福島第一-6号機 設備状況確認結果							
複合建屋(原子炉棟含む)				タービン建屋			
6階					2階		
5階							
4階							
	原子炉棟4階	原子炉棟5階	原子炉棟6階				
3階					1階		
2階							
	原子炉棟2階	原子炉棟3階	原子炉棟4階	原子炉棟5階			
地下							
	原子炉棟地下1階	原子炉棟地下2階					
格納容器内					地下

※本ページ以降は、弊社ホームページ上のPDFデータについて、一部変換エラーがあったことから、PDFデータの訂正したものです。

添付12-13 (2/7)

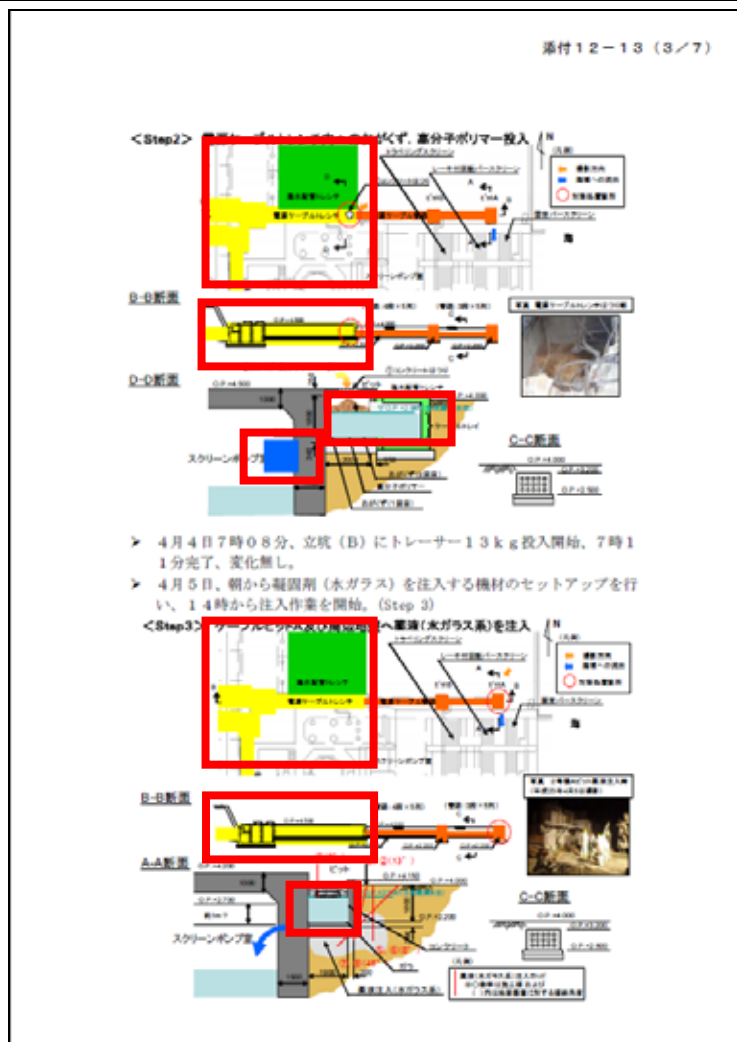
海水配管トレンチ（緑）と電源ケーブルトレンチ（黄）の形状が変形していたため訂正、ピットの中が水色で塗りつぶされていたため訂正

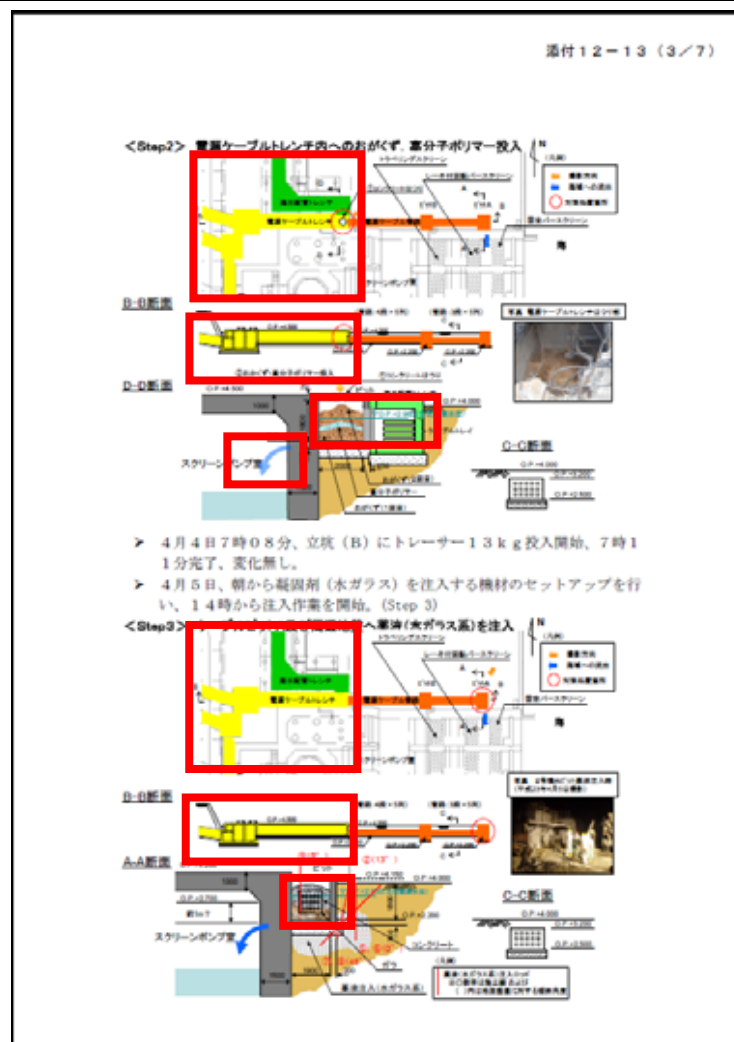
海水配管トレンチ（緑）と電源ケーブルトレンチ（黄）の形状が変形していたため訂正、ピットの中が水色で塗りつぶされていたため訂正、ピットから流出する水の矢印を訂正

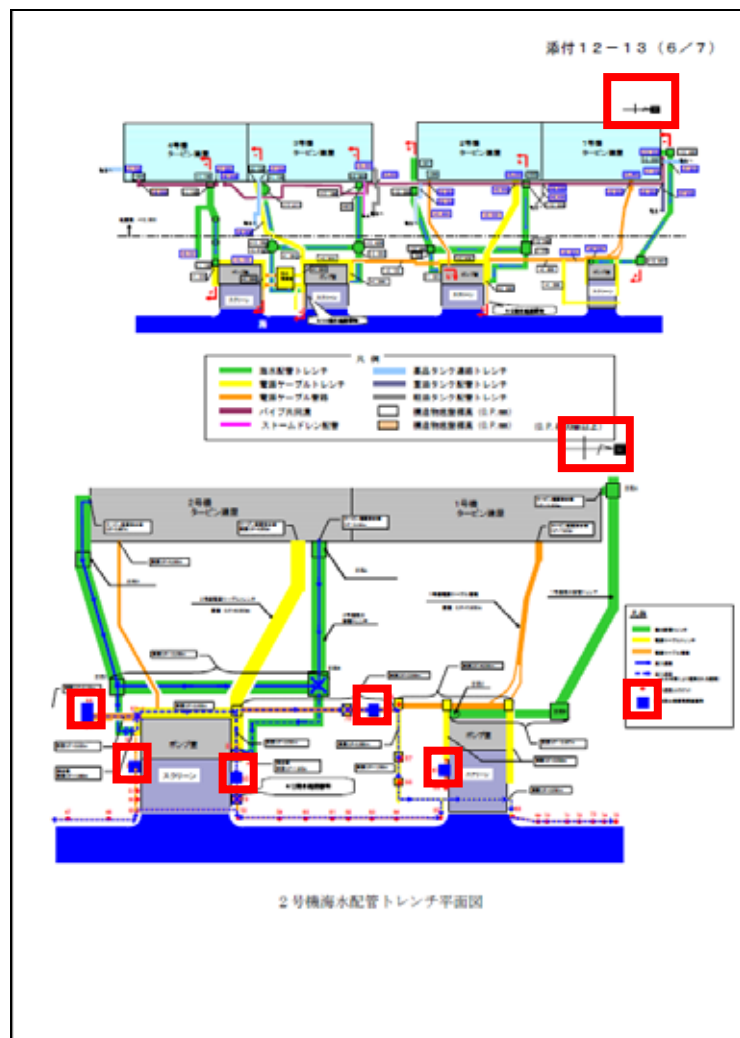
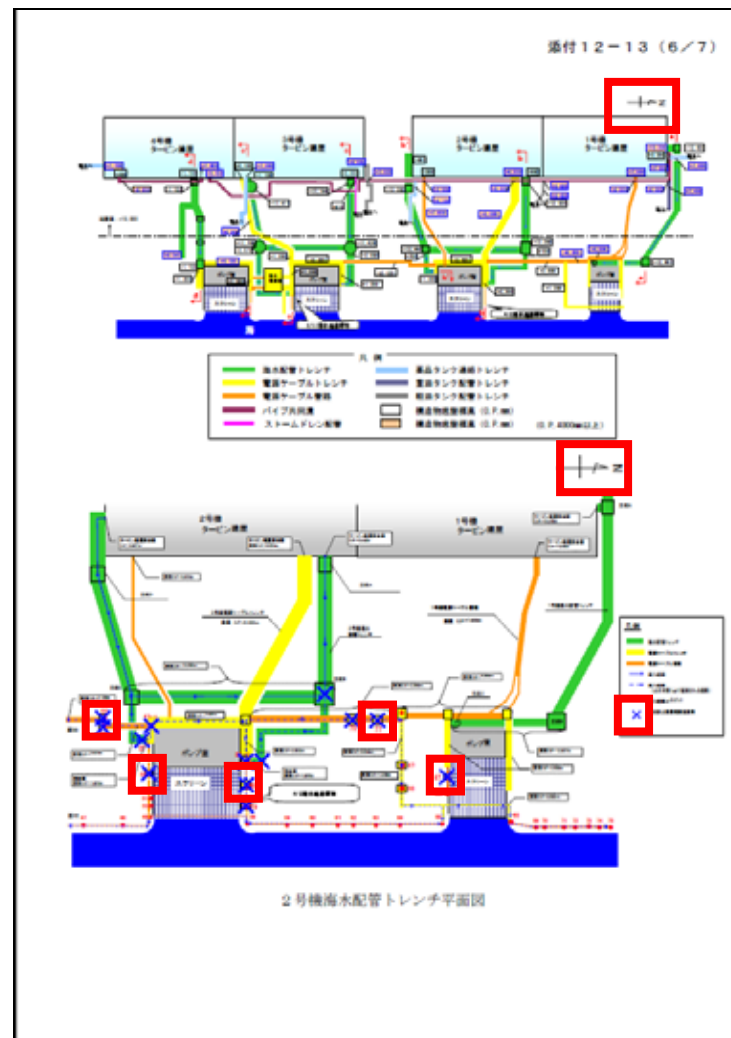
図右上の方角を示すNが黒■になっていたため訂正、流出防止措置既実施箇所を示す×が■になっていたため訂正

訂正箇所：添付12-13 (7/7)

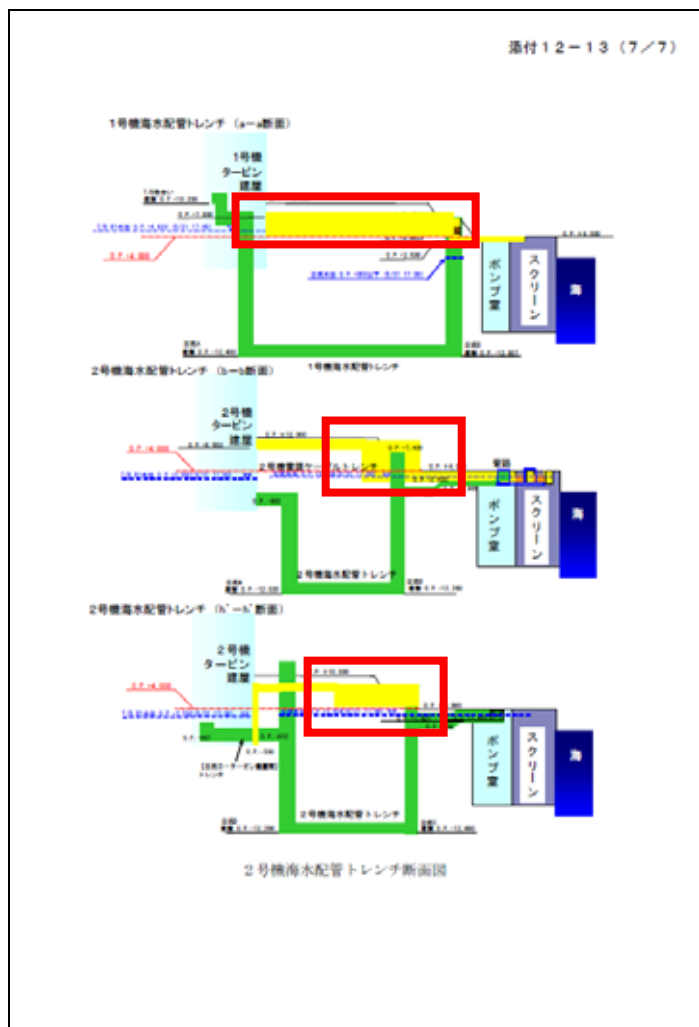
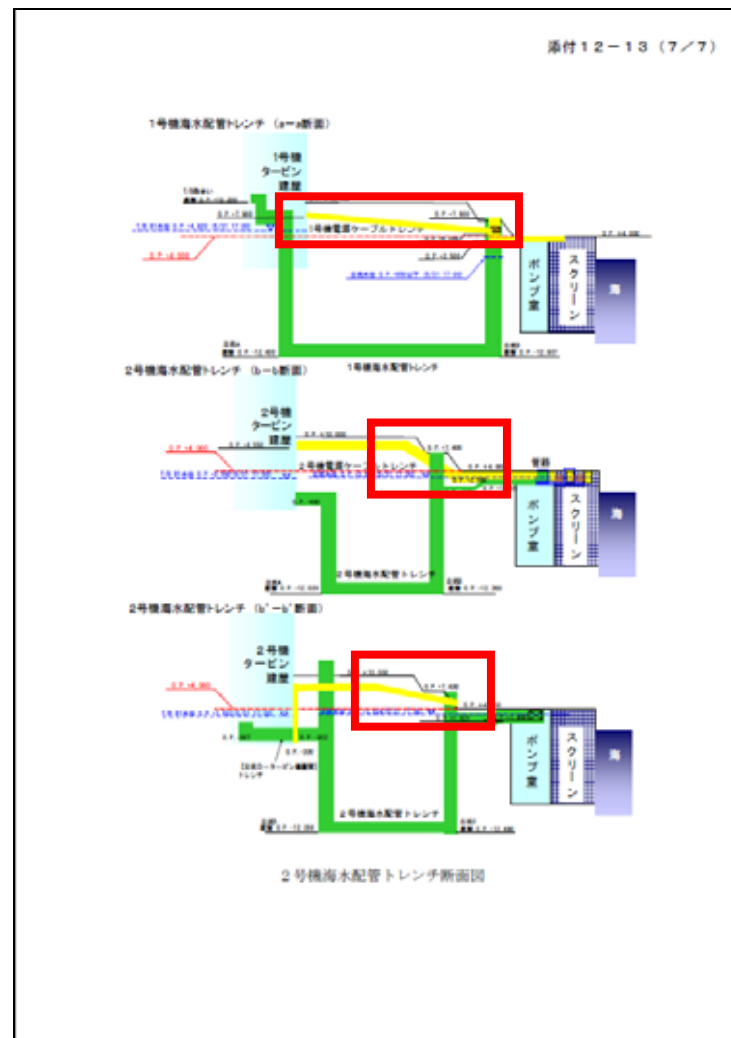
電源ケーブルトレンチ（黄）の形状が変形していたため訂正

添付12-15 (1/5)

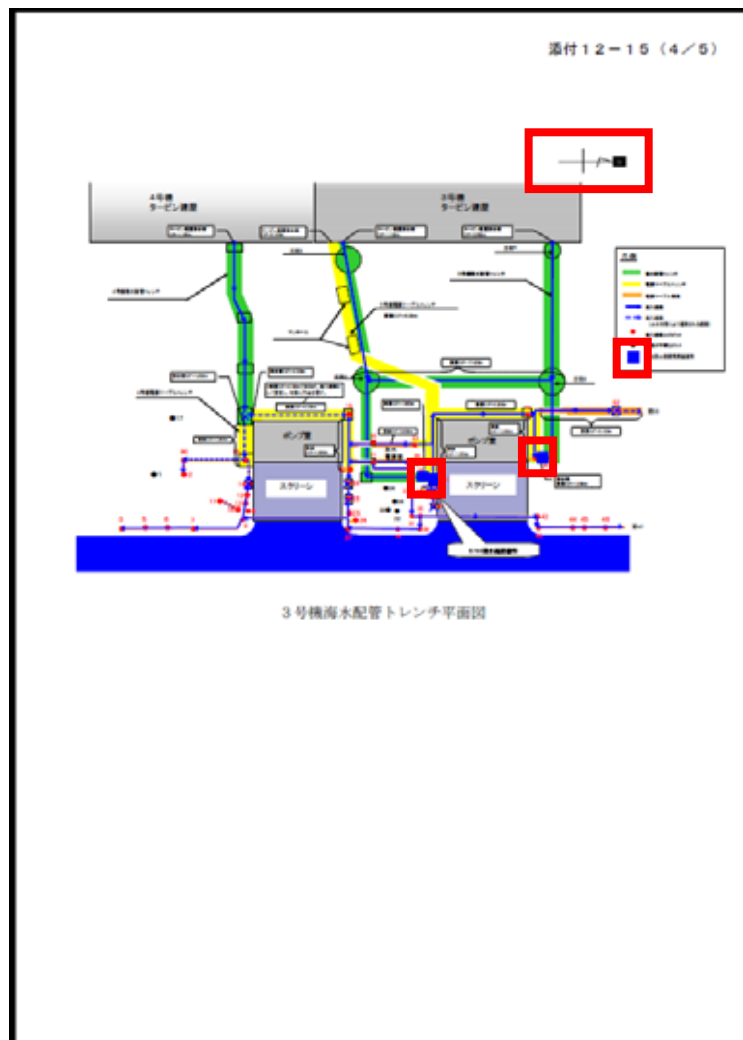
海水配管トレンチ（緑）と電源ケーブルトレンチ（黄）の形状が変形していたため訂正

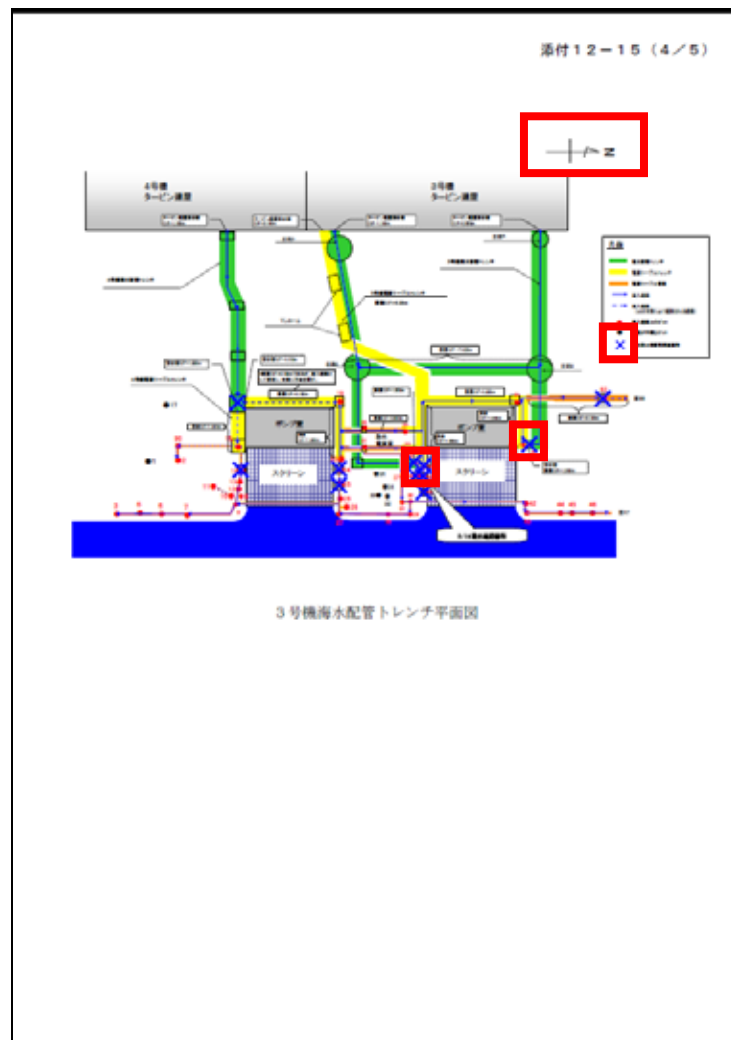
図右上の方位を示すNが黒■になっていたため訂正、流出防止措置既実施箇所を示す×が■になっていたため訂正

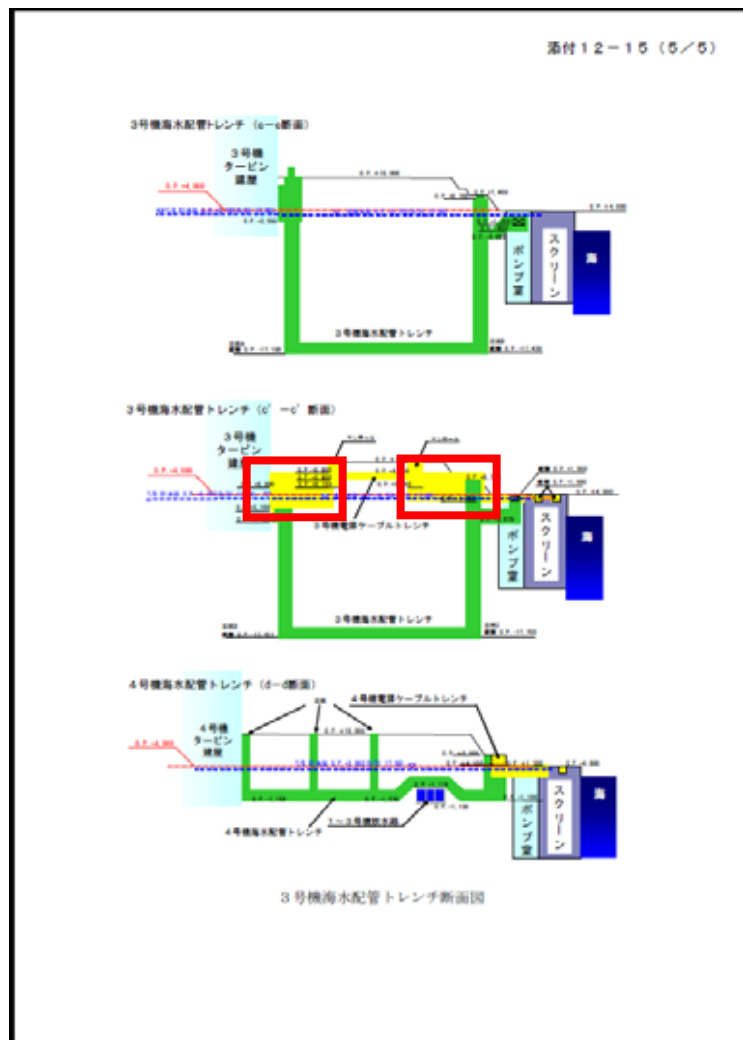
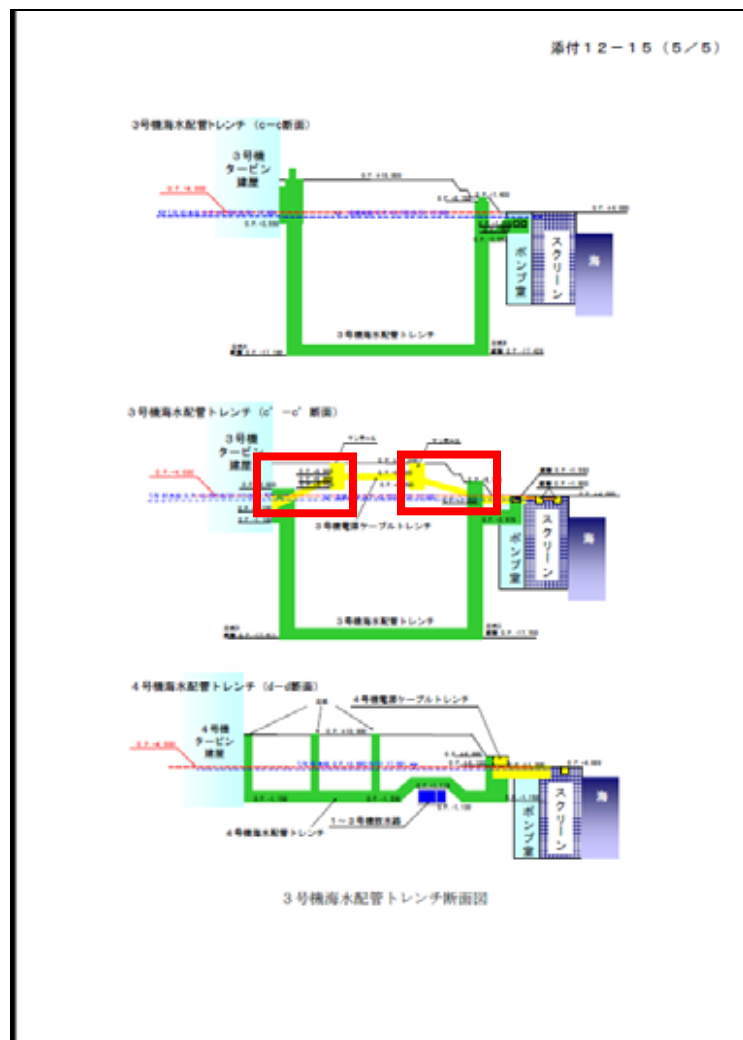
電源ケーブルトレンチ（黄）の形状が変形していたため訂正

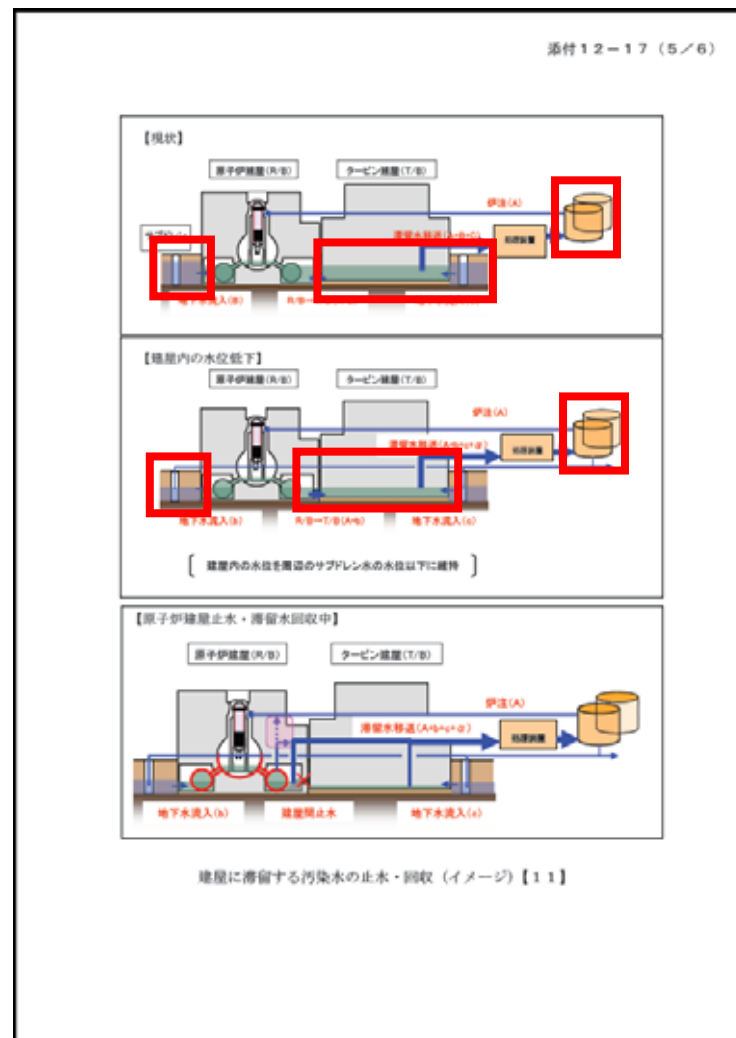
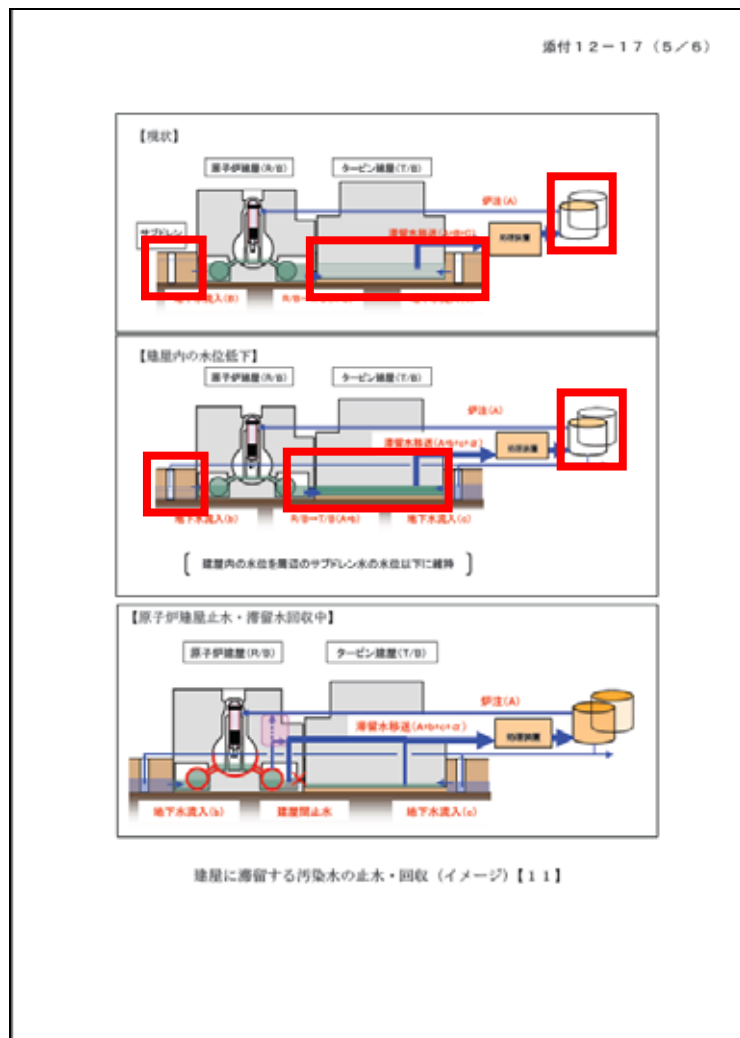
サブドレン水やタービン建屋滞留水が消えたり不明瞭になっていたため訂正、タンクの色が消えていたため訂正
